**VYSVETLENIE SÚŤAŽNÝCH PODKLADOV:
SADA Č. 24 ZO DŇA 4. 3. 2024**

VEREJNÝ OBSTARÁVATEĽ: **Nemocnica s poliklinikou Spišská Nová Ves, a.s.**
Sídlo: Ul. Jánskeho 1, 052 01 Spišská Nová Ves
IČO: 36 597 350

„Dostavba a rekonštrukcia lôžkovej časti nemocnice s poliklinikou v Spišskej Novej Vsi - stavba“, ktorá bola uverejnená dňa 13. 11. 2023 v Úradnom vestníku EÚ pod číslom vydania S 218/2023, číslo oznámenia 00688252-2023 („zákazka“)

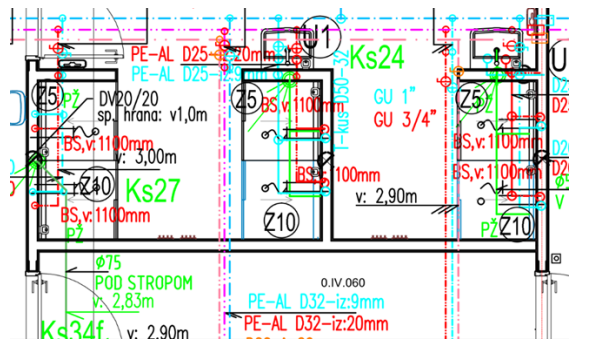
- 61) Žiadame o preverenie množstiev pol.č. 351 – 353 výkazu výmer SO 02 - Hlavný stavebný objekt - dostavba NsP, E.1 - Stavebná časť, nakoľko sú podľa nášho názoru zdvojené. Rovnaké položky sú aj vo VV SO 02 - Hlavný stavebný objekt, E.1-M - Zabudovaný mobiliár pol č. 120, 121.

(Pozn.: vid' Vysvetlenie súťažných podkladov sada č. 19. Doplnenie: Došlo k odstráneniu položiek č. 120 a 121.)

64) Objekt SO 02 – zdravotníka

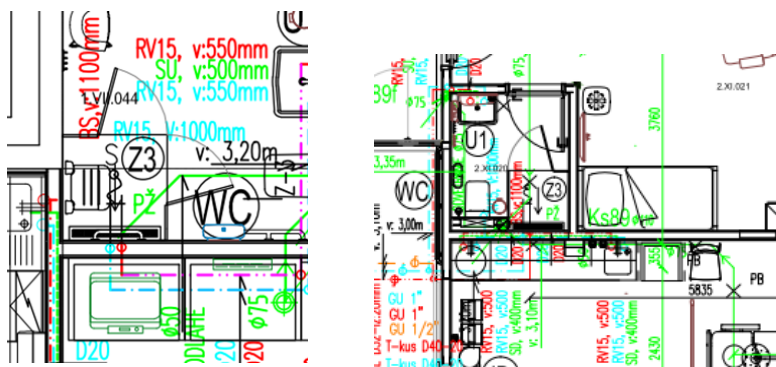
Pol. 214 Zástena pre sprchovací kút Z3 – zrejme chybné označenie v pôdorysoch. Žiadame o opravu. pôdorysoch v niektorých prípadoch úplne chýba označenie zásten. Žiadame doplnenie a úpravu výkazu.

(Pozn.: vid' Vysvetlenie súťažných podkladov sada č. 20.)
